- \* **Ratifica el contenido de dos notas del Foro Ambiental Córdoba que rechazan el EIA Obra "Alternativa a Ruta Nacional N° 38: Puente Costa Azul- La Cumbre – Sección Costa Azul – Cosquín" luego de analizar las respuestas del IISPI**
- \* **Amplía motivos de rechazo al EIA**
- \* **Solicita la incorporación de la presente nota al expediente 0517-023469/2018**

Que, se realizó una audiencia pública en Santa María de Punilla el 11 de mayo de 2018, con motivo del Estudio de Impacto Ambiental (EIA) Obra "Alternativa a Ruta Nacional N° 38: Puente Costa Azul- La Cumbre – Sección Costa Azul – Cosquín".

**Imagen 2.** Deterioro del paisaje ocasionado por la obra Variante Costa Azul. Toma realizada desde Parque Siquiman. Marzo de 2018

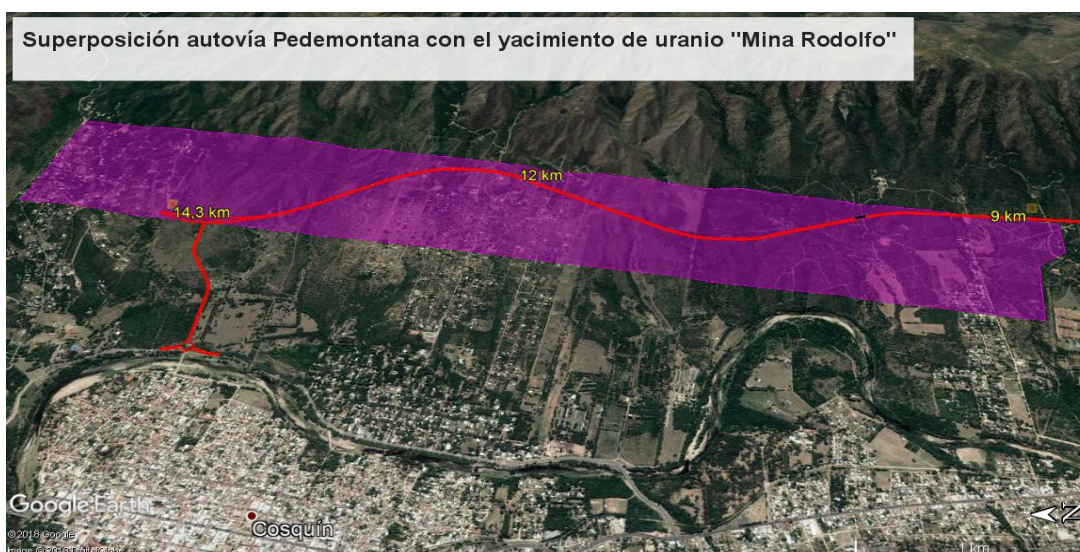
2. **No pondera el impacto de la obra en el paisaje, siendo que la autovía Pedemontana recorrerá la zona con interés turístico más importante de la provincia.** Hoy el deterioro del paisaje es por demás ostensible en el tramo Variante Costa Azul. Sin embargo, la selección de alternativas no contempló este factor en la toma de decisión, lo cual tendrá un notorio impacto negativo en la actividad económica del valle de Punilla, que podría evitarse optando por alguna de las otras alternativas.

La pregunta Nº 13 dice: *¿Por qué el paisaje no es un criterio a ponderar en la Evaluación Ponderada de alternativas?*

La respuesta del IISPI englobó a las preguntas 10 a 14 y ESTA PREGUNTA NO FUE RESPONDIDA.

**Imagen 4.** La traza amarilla muestra la superposición de 10.930 de los 14.300 metros de la alternativa Pedemontana sobre bosque nativo en categoría Rojo (76,4% de la traza). En la imagen, el norte se encuentra a la izquierda.

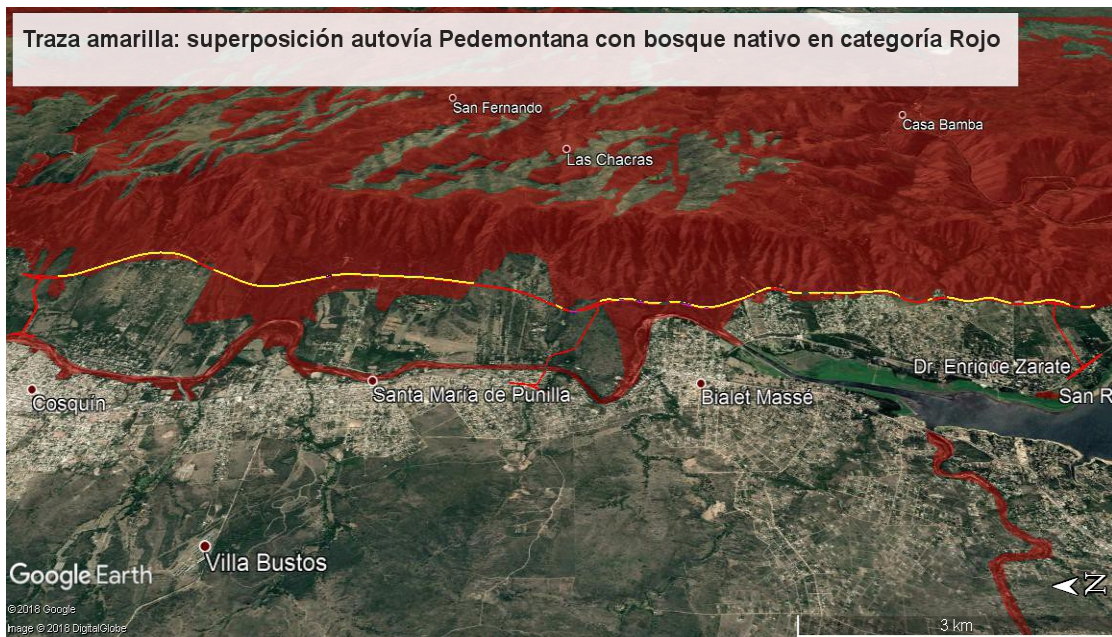
4. **No pondera el bosque nativo en Categoría Rojo.** La categoría de conservación del bosque nativo no fue tomada en cuenta en la toma de decisión. 10.930 de los 14.300 metros del trazado de la alternativa Pedemontana se realizarán sobre bosque nativo con la máxima categoría de conservación, lo que representa el 76,4% del recorrido. Vale aclarar que no se cuestiona la legalidad de intervenir el bosque nativo en Categoría Rojo con una obra de infraestructura, lo cual está previsto en la ley 9814, sino el hecho de no haber ponderado el impacto ambiental que tiene intervenir en bosque nativo en Categoría Rojo respecto a bosque nativo en Categoría Amarillo o directamente lugares no alcanzados por el Ordenamiento Territorial de Bosques Nativos por inexistencia de dicha cobertura vegetal.

La pregunta Nº 12 dice: *¿Por qué el impacto sobre el Bosque Nativo en sus diferentes categorías no es un criterio a ponderar en la Evaluación Ponderada de alternativas?*

La respuesta del IISPI englobó a las preguntas 10 a 14 y si bien menciona repetidamente al bosque nativo en el impacto en las distintas alternativas, ESTA PREGUNTA NO TERMINÓ SIENDO RESPONDIDA.

DE ACUERDO A LOS IMPACTOS ANTRÓPICOS CITADOS, LA SITUACIÓN ACTUAL NO GARANTIZA EL CUIDADO DEL BOSQUE NATIVO EN TODA LA PROVINCIA, Y SI EXTENDEMOS LA ESCALA, EN TODO EL PLANETA. ESTO NO JUSTIFICA EN ABSOLUTO QUE NO HAYA SIDO PONDERADA LA CATEGORÍA DE CONSERVACIÓN DEL BOSQUE NATIVO EN LA EVALUACIÓN DE ALTERNATIVAS.

**Imagen 5.** Niebla en el pedemonte de la Sierra Chica, exactamente donde está previsto que pase la alternativa Pedemontana. Imagen tomada el 30 de abril de 2018 a las 11.30 hs desde Bialeto Massé

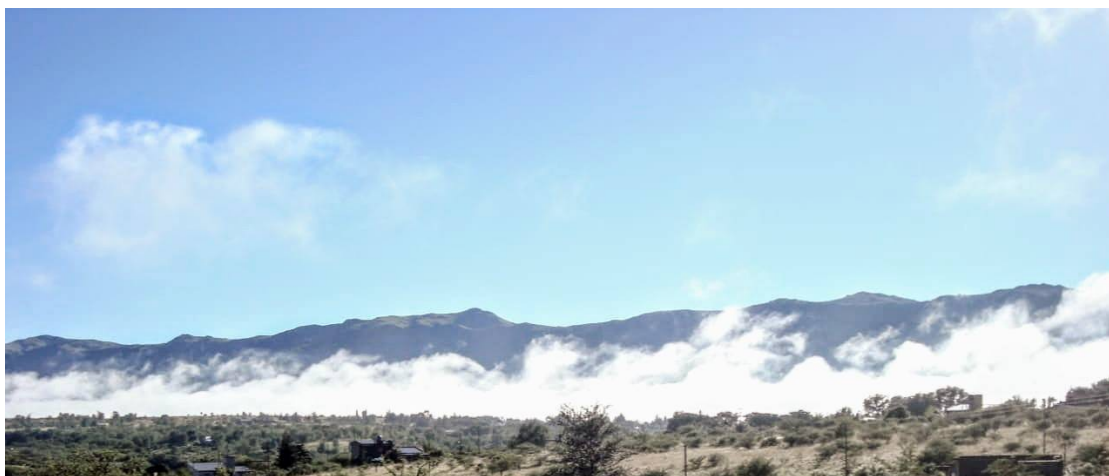
5. **No pondera los factores climáticos de altura, en particular la niebla, que resulta frecuente en el faldeo oriental de la Sierra Chica.** Esto tiene dos impactos: **el incremento de riesgos de accidentes (que resulta entonces indebidamente estimado en la evaluación) y los cortes preventivos de la autovía para evitar siniestros viales.**

La pregunta N° 200 dice: *¿Qué estudio se hizo en niebla y nubes bajas durante días y tiempo extenso en la traza pedemontana?*

LA RESPUESTA DEL IISPI DA POR SENTADO QUE LA NIEBLA ES UN FENÓMENO REGIONAL HOMOGÉNEO. SIN EMBARGO, LOS BANCOS DE NIEBLA ESTÁN FUERTEMENTE DETERMINADOS POR LA TOPOGRAFÍA. DE LA RESPUESTA SE INFIERE CON CLARIDAD QUE NO HUBO NINGÚN ESTUDIO SOBRE NIEBLA Y NUBES BAJAS.

La respuesta del IISPI dice: *Los bancos de niebla pueden presentarse en cualquiera de las alternativas estudiadas por ser una condición de la región, y se presentan también en la RN38 y en la E55.*
